Regione **Puglia**
Comune di **Spinazzola (BAT)**
Proponente **RC Wind Srl**

Parco eolico
"Spinazzola"

Relazione Integrativa

Elaborato: SPN-1.33-A_Relazione Integrativa

Figura 1 - Confronto tra la posizione AG3 presentata e modificata (AG3 new)

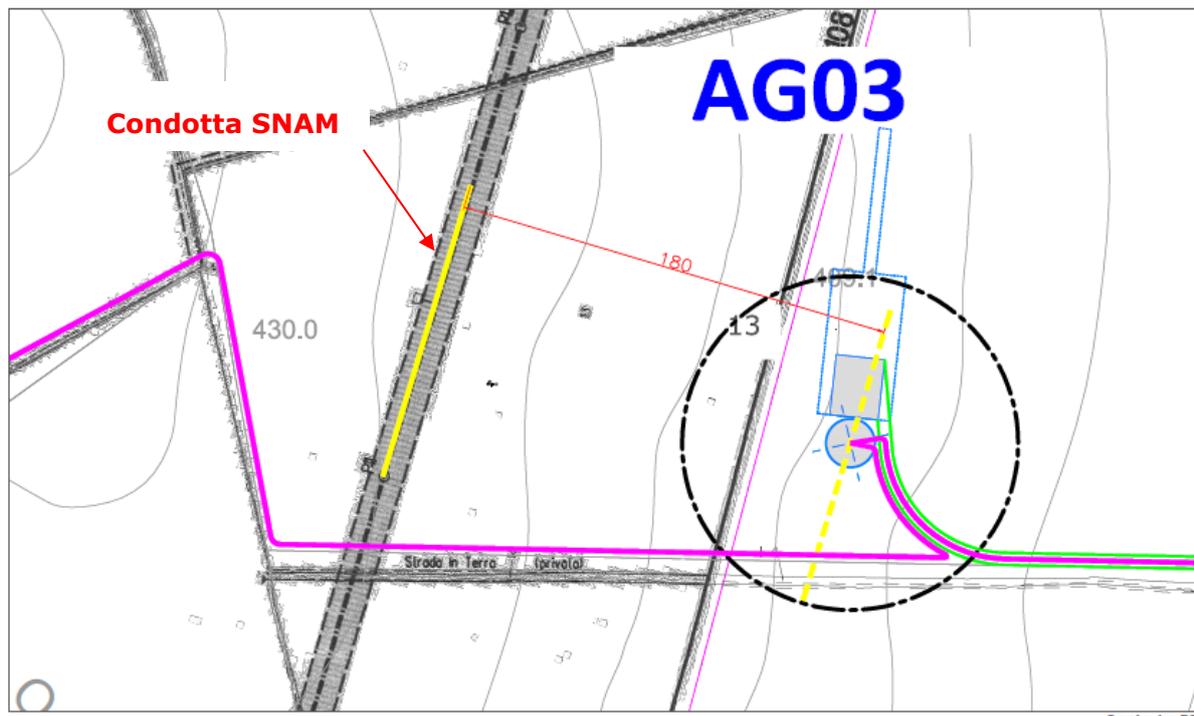
A seguito di approfondimenti svolti con i tecnici del comune di Spinazzola è emersa la presenza nell'area del progetto di un metanodotto di proprietà SNAM SpA. Su richiesta stessa di SNAM si è concordato di mantenere una distanza di rispetto pari a 180 m (ovvero pari all'altezza totale dell'aerogeneratore) dall'asse della condotta.

Il seguente capitolo intende descrivere e motivare lo spostamento di AG03. Il cambio di posizione è in realtà uno spostamento limitato (circa 150 m in direzione EST) dell'ubicazione dell'aerogeneratore denominato AG03 rispetto a quanto illustrato negli elaborati consegnati nel giugno 2018 (vedi Figura 1), che andrà a ricadere all'interno della stessa particella catastale (comune di Spinazzola, BAT, N.C.T. del foglio 108 mappale 13).

Figura 3 – Comparazione posizione e viabilità di accesso AG03 tra Rev. A e Rev. B

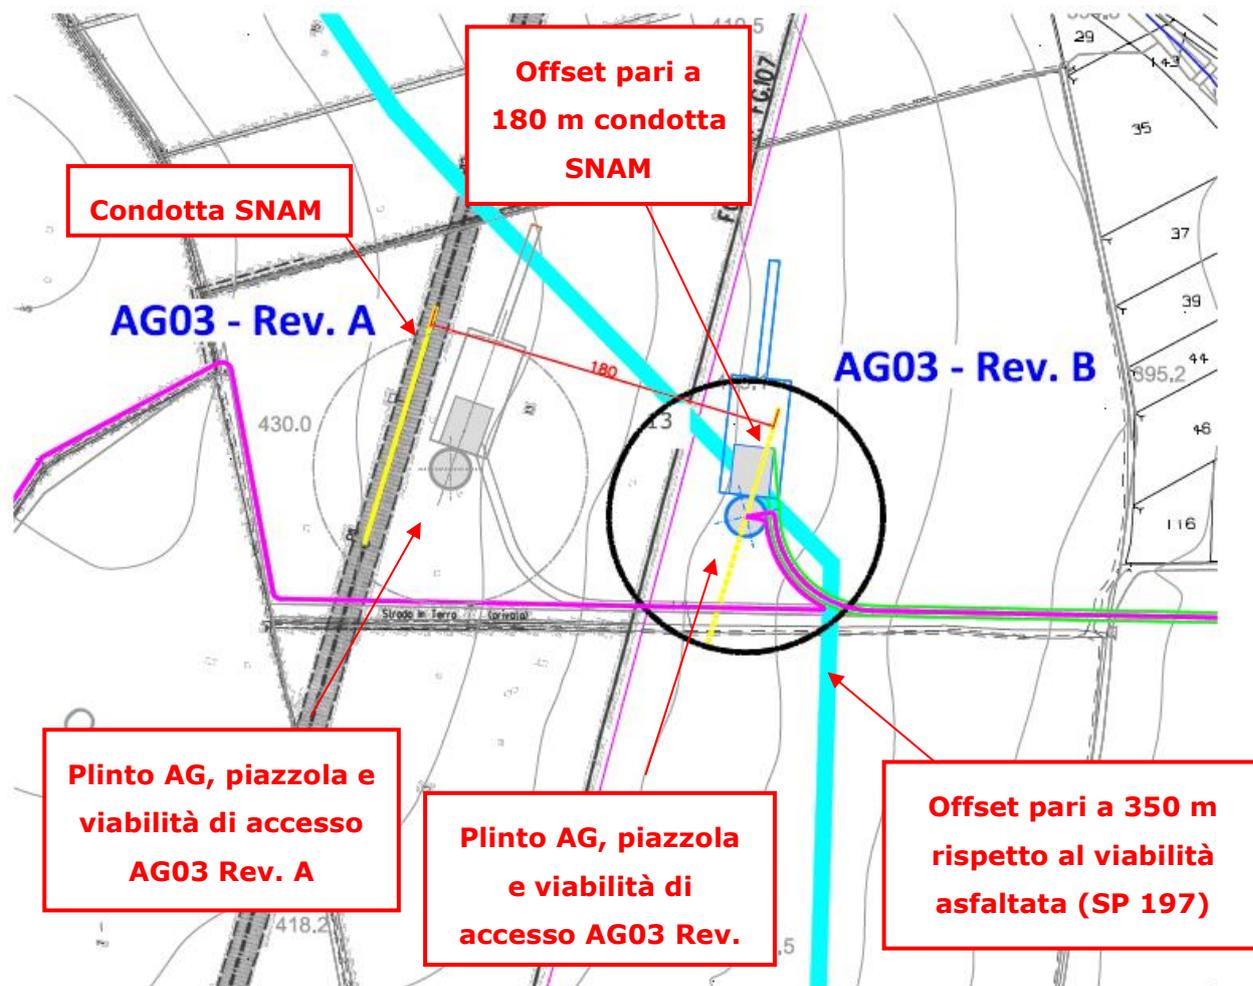
La Figura 3 evidenzia lo spostamento della turbina AG03 rispetto alla posizione originaria. Anche la viabilità di accesso inizialmente prevista subirà una lieve variazione. Nel caso specifico, mantenendo sempre come punto di accesso la SP197, si avrà una riduzione della lunghezza del tracciato nuovo, passando dai previsti 600 m iniziali ai 450 m oggi proposti.

Figura 4 - Estratto elaborato SPN_2.2C - Layout su Cartografia IGM

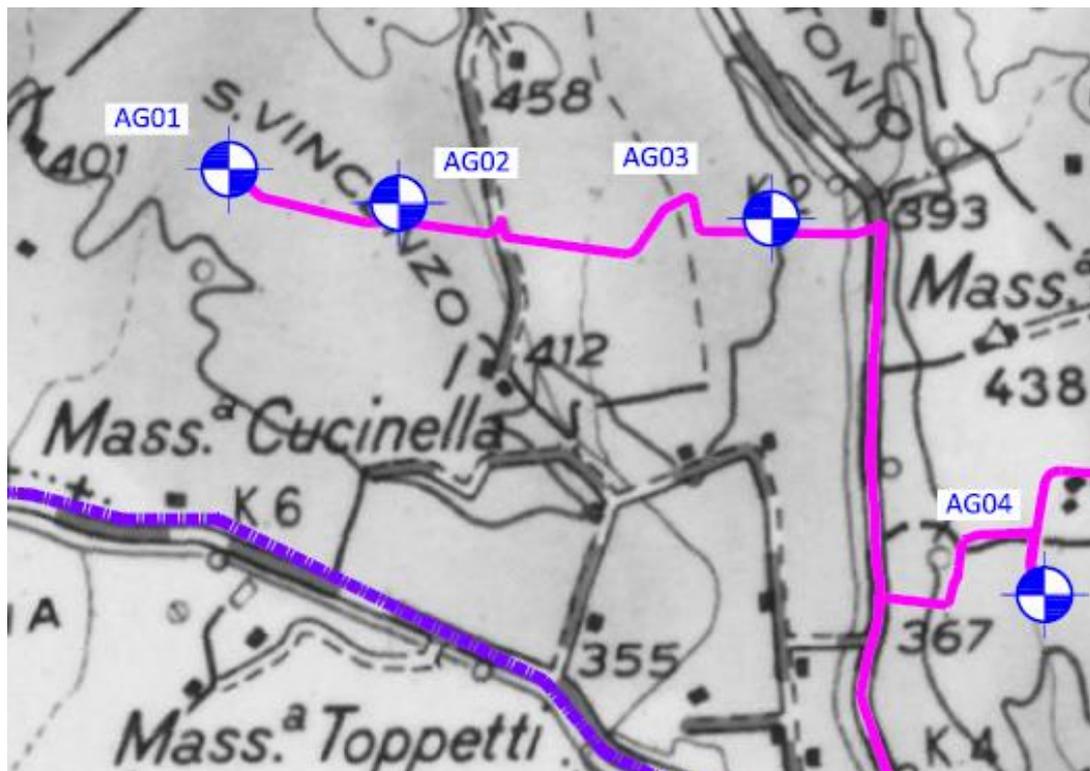
- SPN_2.2C - Layout su Cartografia IGM (vedi Figura 4)
- SPN_2.3B - Planimetria Area Impianto su CTR (vedi Figura 5)
- SPN_2.4B - Planimetria Area Impianto su Catastale (vedi Figura 6)
- SPN_2.5C - Planimetria Linea Elettrica su CTR - Pianta e Sezioni (vedi Figura 7)
- SPN_2.6C - Planimetria Linea Elettrica su Catastale (vedi Figura 8)
- SPN_2.7B - Aerogeneratore Caratteristiche Generali e Tipologico Fondazionale (vedi Figura 9)
- SPN_2.10B - Piazzola di Montaggio AG03 - Pianta e Sezioni (vedi Figura 10)
